Avis délibéré de la mission régionale d'autorité environnementale relatif au projet de parc éolien des Côtes présenté par la société ECCO sur les communes de Montcel et Saint-Hilaire-la-Croix (63)

Avis n° 2025-ARA-AP-1888

Avis délibéré le 4 juillet 2025

Figure 2: Plan de situation du projet (source : présentation du projet).

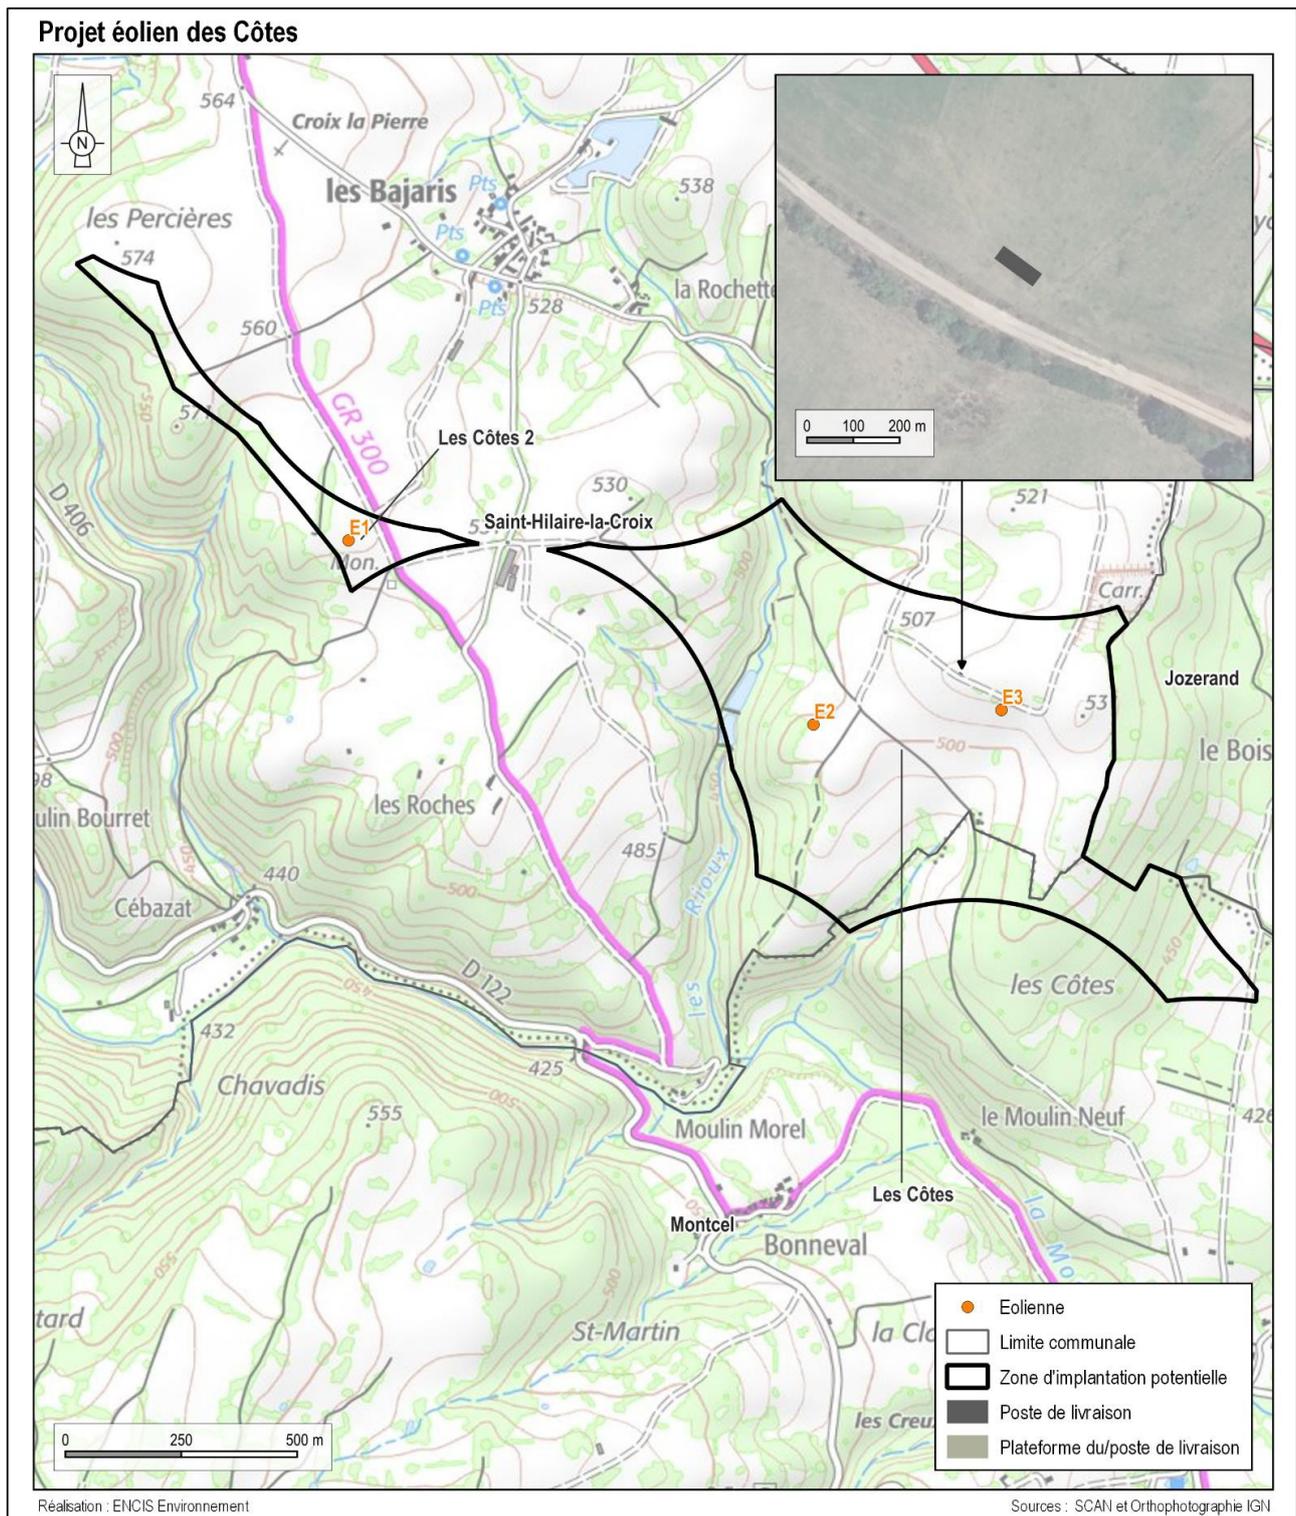
Le raccordement au poste source n'est pas inclus par le maître d'ouvrage dans le périmètre d'étude du projet¹ mais l'étude évoque un tracé non définitif jusqu'au poste-source d'Aigueperse, à 9,9 km environ. Ses incidences environnementales ne font pas l'objet d'une analyse approfondie. Bien que la maîtrise d'ouvrage et le calendrier de ce raccordement au réseau électrique national ne dépendent pas du pétitionnaire, il fait partie du projet ; ses caractéristiques, ses incidences et

son tracé doivent être présentés et évalués de manière précise. Ce n'est pas le cas dans le dossier fourni qui doit l'inclure dès ce stade.

L'Autorité environnementale recommande d'inclure dans le périmètre du projet et donc de l'étude d'impact, le raccordement au réseau électrique, fonctionnellement lié au parc photovoltaïque, et les éventuels nécessaires renforcements du réseau électrique national associés, de les décrire, d'évaluer leurs incidences environnementales et les mesures prises pour les éviter, les réduire et si besoin les compenser.

Figure 3: Localisation des enjeux écologiques pour l'avifaune (source : volet naturaliste de l'étude d'impact).

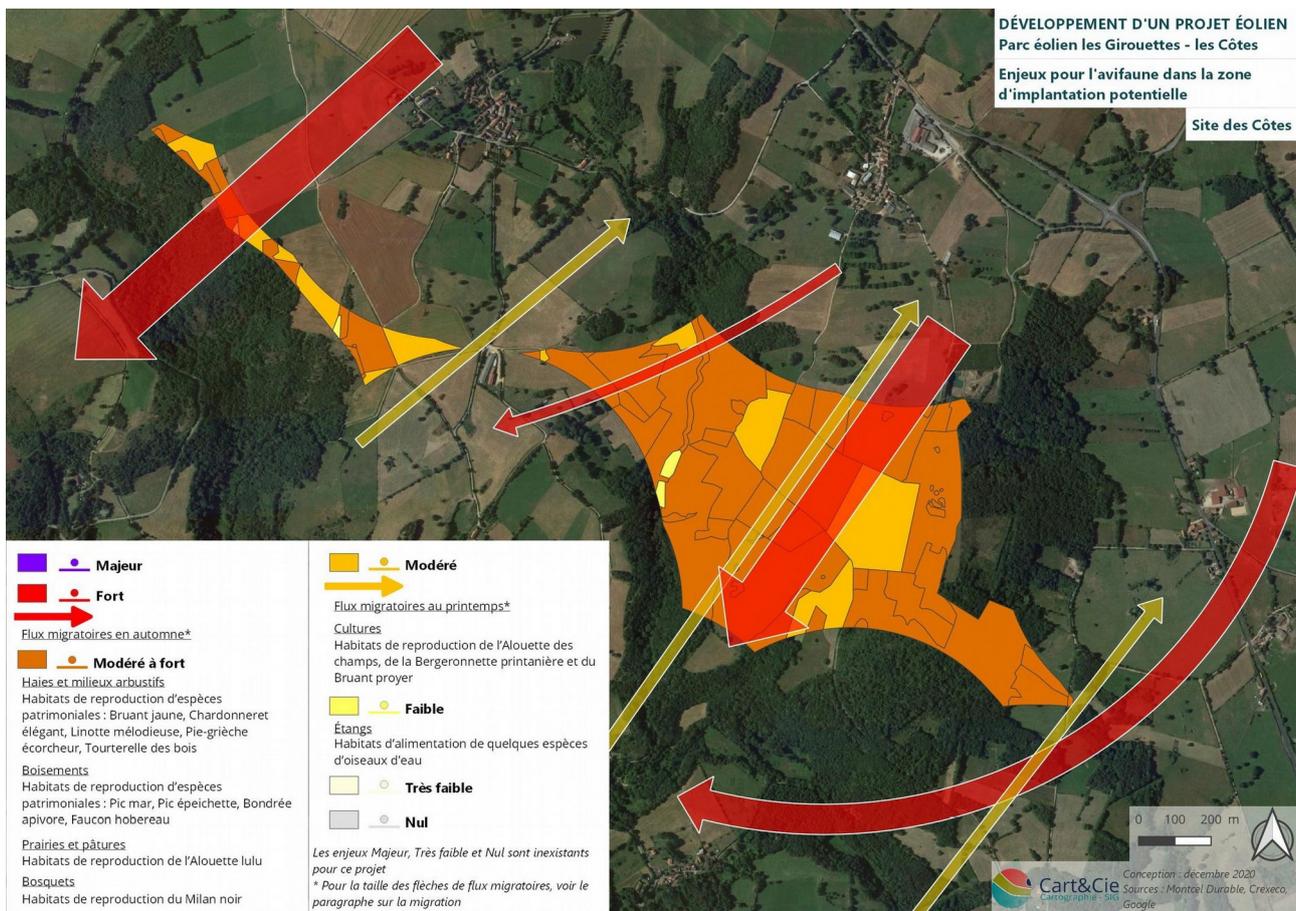
D'après le dossier, les flux migratoires en automne représentent des enjeux forts. Les haies et milieux arbustifs, les boisements, les prairies et pâtures et les bosquets représentent des enjeux modérés à forts. Les flux migratoires de printemps, les cultures et certaines pâtures et les plantations de conifères représentent des enjeux modérés (cf carte ci-après).

Pour l'Autorité environnementale, malgré l'ancienneté de certains inventaires, les enjeux apparaissent correctement identifiés. Une majorité de la Zip est qualifiée d'enjeux modérés à forts.

Figure 4: Localisation des enjeux écologiques pour la chiroptérofaune (source : volet écologique).

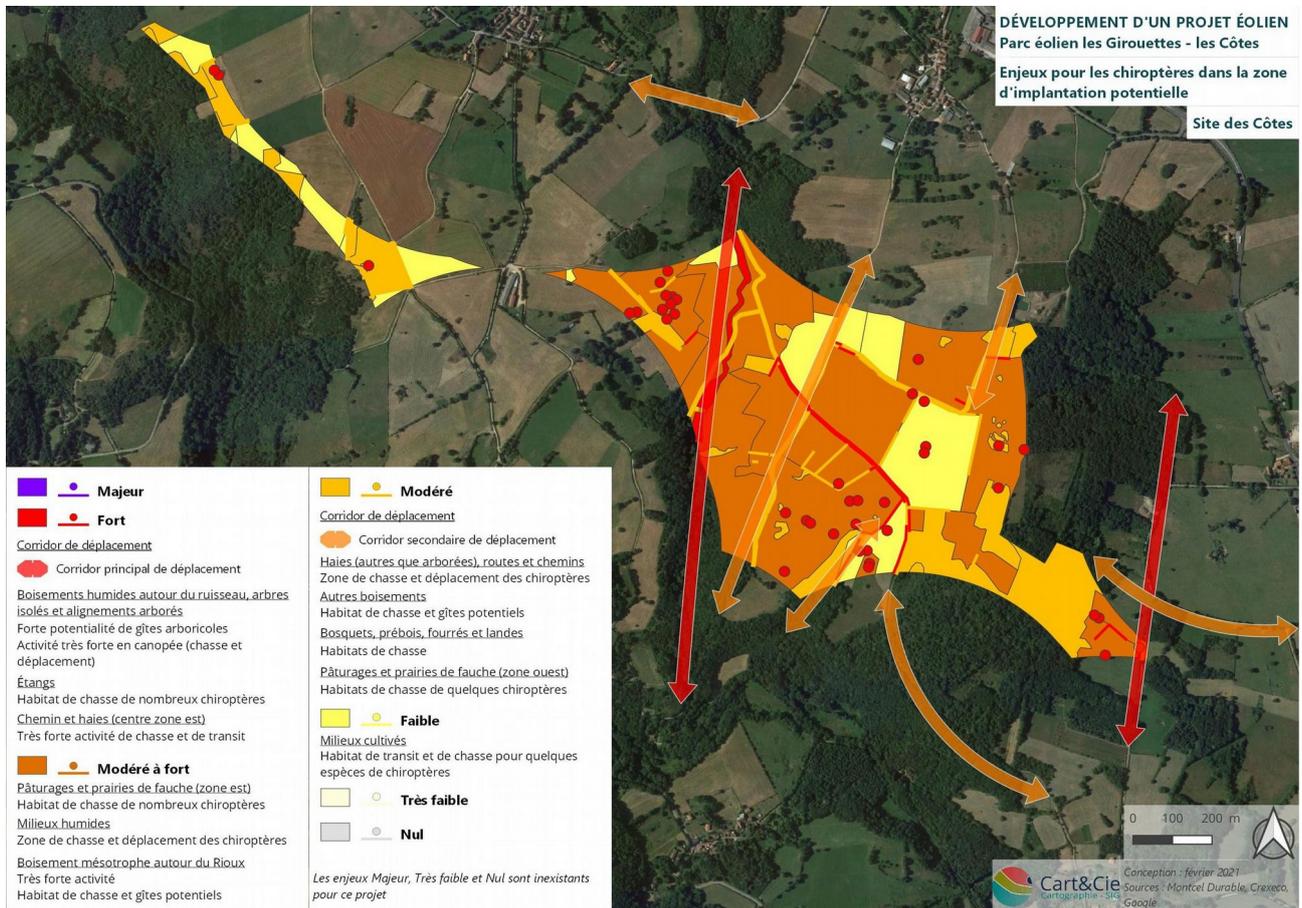
La carte ci-après, reprise du volet écologique de l'étude d'impact, met en avant des enjeux forts sur une grande majorité de la Zip.

D'après le volet naturaliste de l'étude d'impact, les corridors de déplacement, les boisements humides, les arbres isolés, les alignements d'arbres, les étangs et les chemins et haies représentent des enjeux forts. Les pâturages et prairies de fauche, les milieux humides représentent des enjeux modérés à forts. Les corridors secondaires de déplacement, certaines haies et routes ou chemins, certains bosquets et prébois, fourrés et landes et certains milieux ouverts représentent des enjeux modérés (cf. carte ci-avant).

L'Autorité environnementale recommande de compléter l'inventaire sur les chiroptères et de revoir à la hausse leur niveau d'enjeu.
